BUNDESVERBAND DES SCHORNSTEINFEGERHANDWERKS - Zentralinnungsverband (ZIV) -

11. Februar 2021

ZIV-Stellungnahme zum Referentenentwurf des BMU zur Änderung der 1. BImSchV

Bild 1: Dachneigung 60°, Abstand zum First: ca. 2 Meter, Schornsteinhöhe über Dach: ca. 5,5 Meter (nicht möglich ohne Tragmast oder zusätzlicher Abspannung)

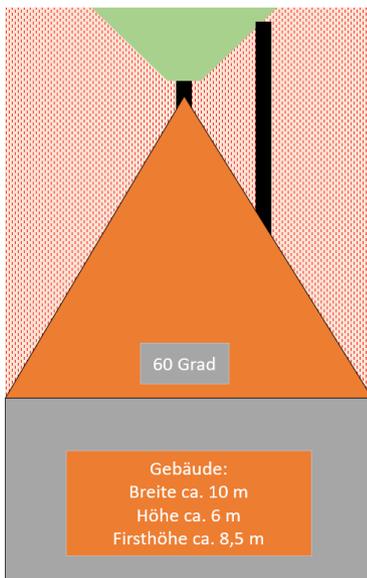
Aus unserer Sicht besteht durch die beabsichtigten Änderungen in § 19 Abs. 1 für die Bürger finanziell eine deutliche Mehrbelastung, wenn aus baulichen Gründen der Schornstein nicht am First, bzw. firstnah münden kann.

Als Anlage erhalten sie eine bildliche Darstellung des derzeit vorliegenden Referentenentwurfs. Daraus ist ersichtlich, wie hoch Schornsteine sein müssten bzw. in welchen Bereichen der Bau von Schornsteinen nahezu ausgeschlossen wird. Baurechtlich und statisch sind Höhen über Dach nur begrenzt möglich (ca. 3 m Höhe über Dach).

Wenn eine firstnahe Anordnung nicht möglich ist, sollten technische Lösungen zur Minderung von Emissionen eine Ausnahme der erhöhten Anforderungen an Schornsteinhöhen mit sich bringen. Lt. Aussage der Industrie mit namhaften Herstellern sind wirksame Emissionsminderungstechniken in der Entwicklung, die über den heutigen Stand bei z.B. Abscheidern hinausgehen.
